高浜発電所保安規定審査資料	RO
提出年月日	2020年12月21日

高浜発電所原子炉施設保安規定変更認可申請書
審査資料

(1) 環境放射能用計測器(積算線量計測定装置)の設備更新に伴う変更について

原子炉施設保安規定変更認可申請の概要について

(1) 空気吸収線量測定方法

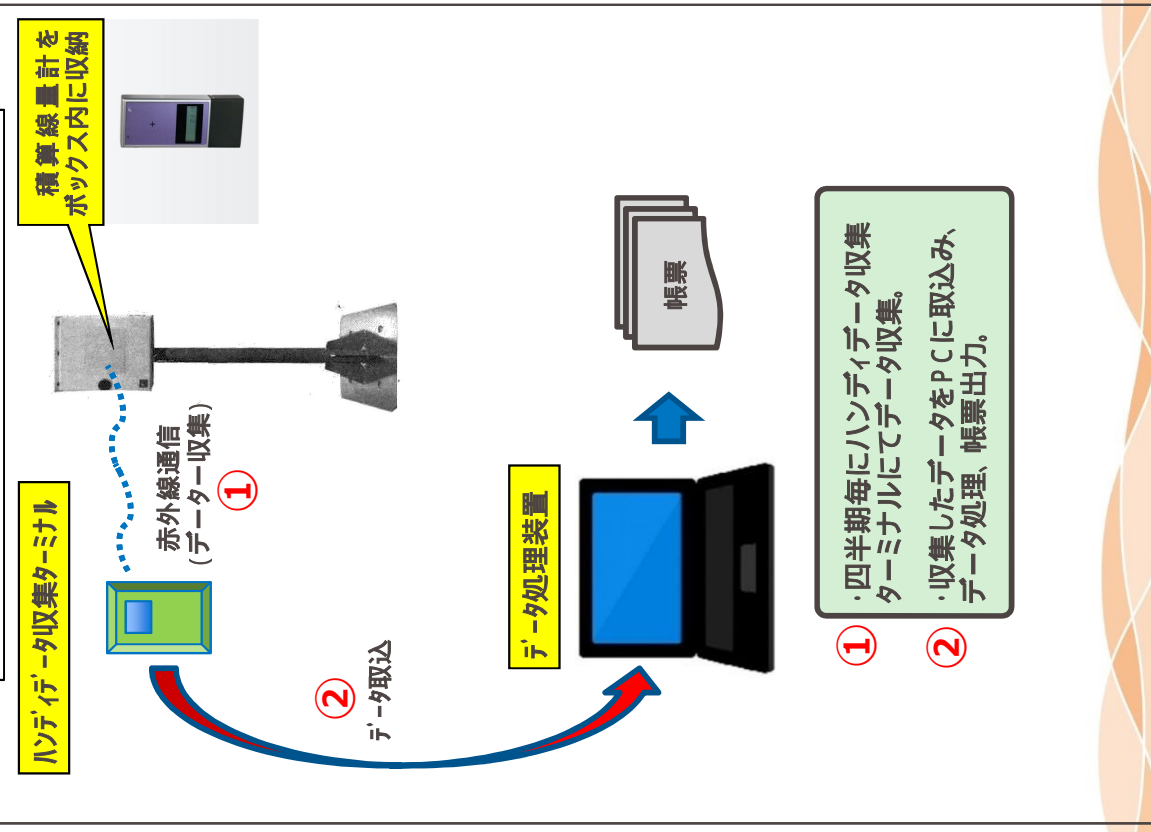
変更前
（熱蛍光線量計による測定）

変更後
（積算線量計による測定）

測定場所変更

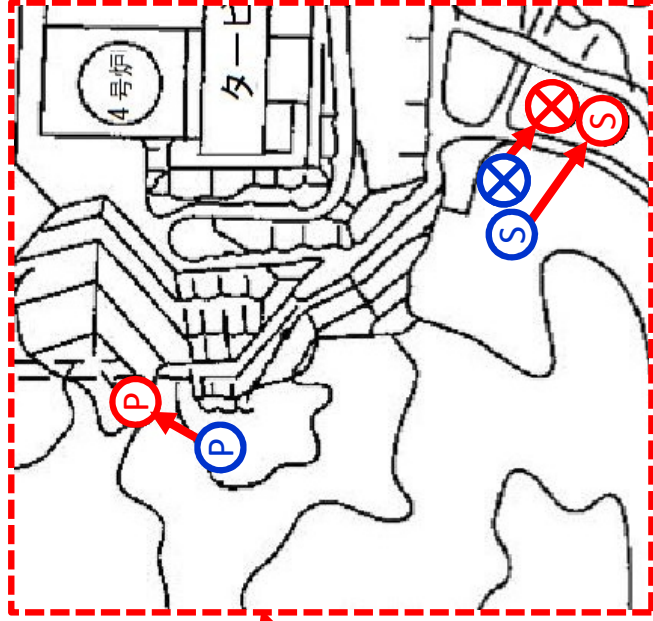
大飯発電所 3カ所

青 : 変更前
赤 : 変更後

参考3 積算線量計の設置場所について

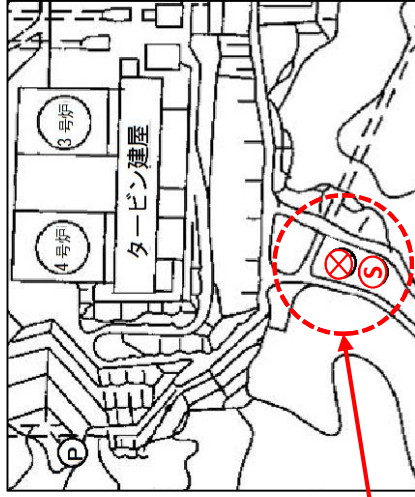
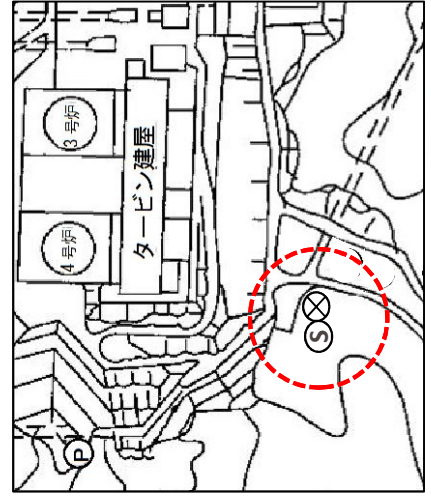
大飯発電所 5カ所

測定場所変更 1カ所
